改善箇所説明図

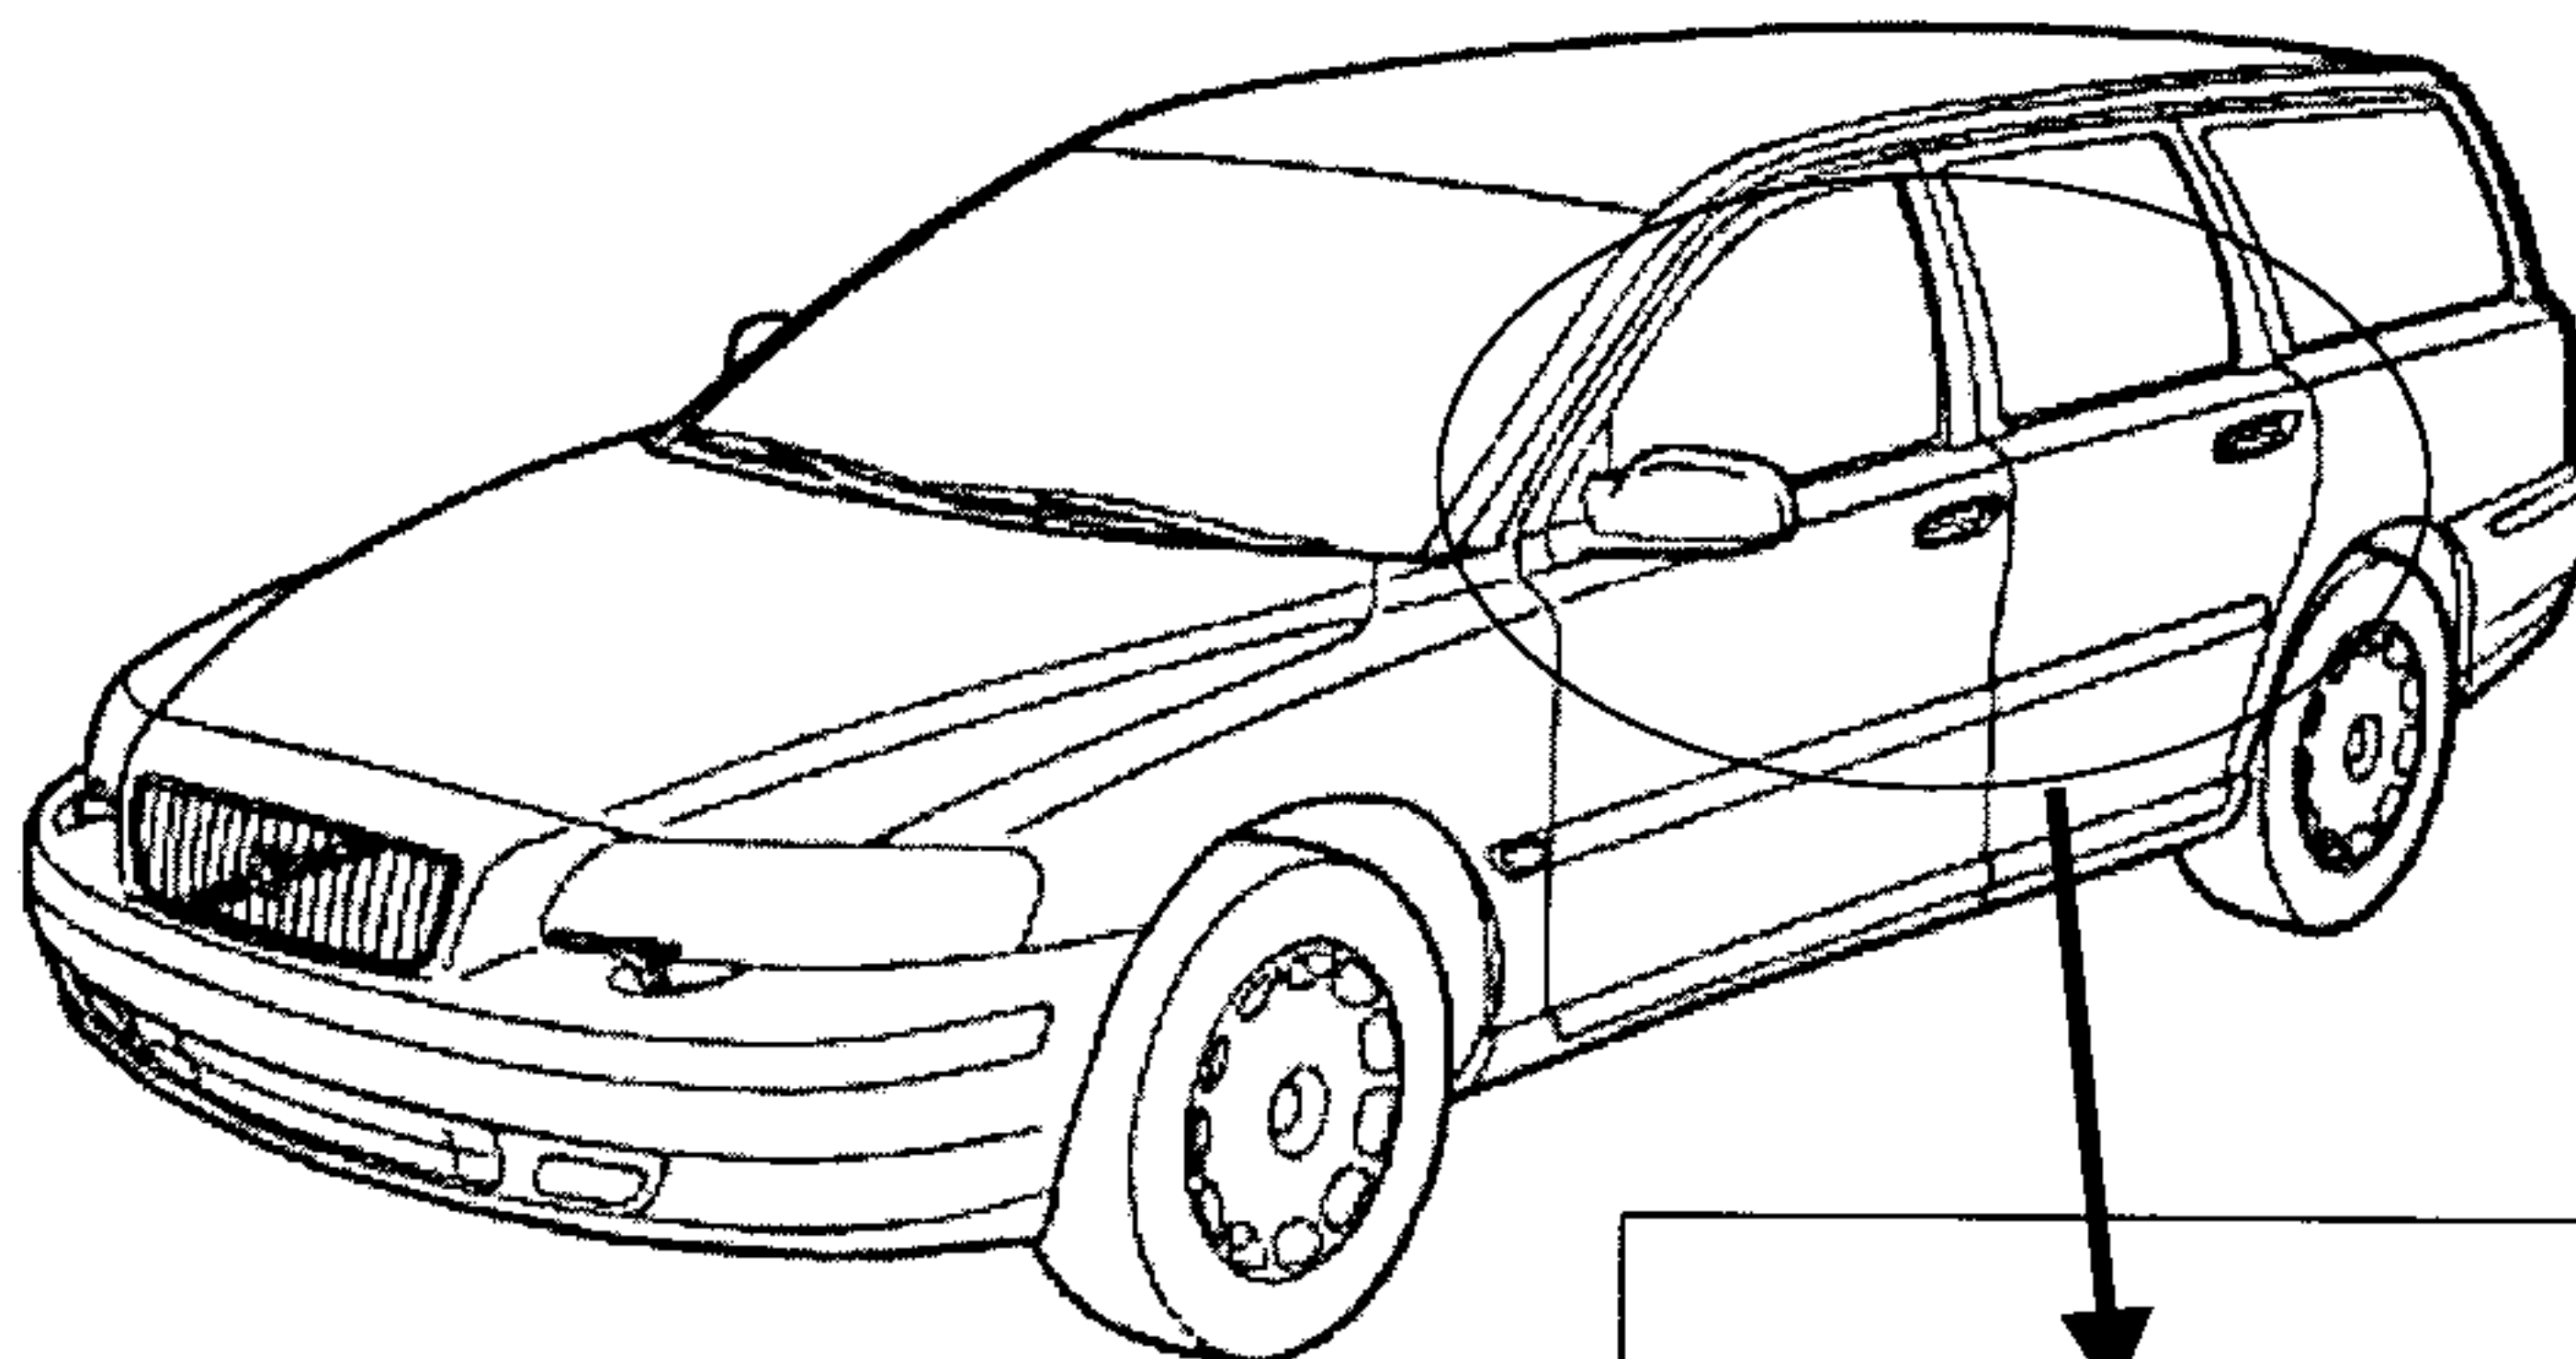
後席左右の座席ベルトにおいて、車体に固定している取付ボルトに締め付け不足のものがあつたため、衝突時等極端に大きな荷重がベルトにかつた場合、当該ボルトが車体からはずれ、乗員を拘束できなくなるおそれがある。

全車両、当該ボルトの締め付けトルクを点検し、不足している場合は規定のトルクで締め付ける。

左後ドアヒンジ取り付け部（Bピラー）付近に白ペイントを塗布する。
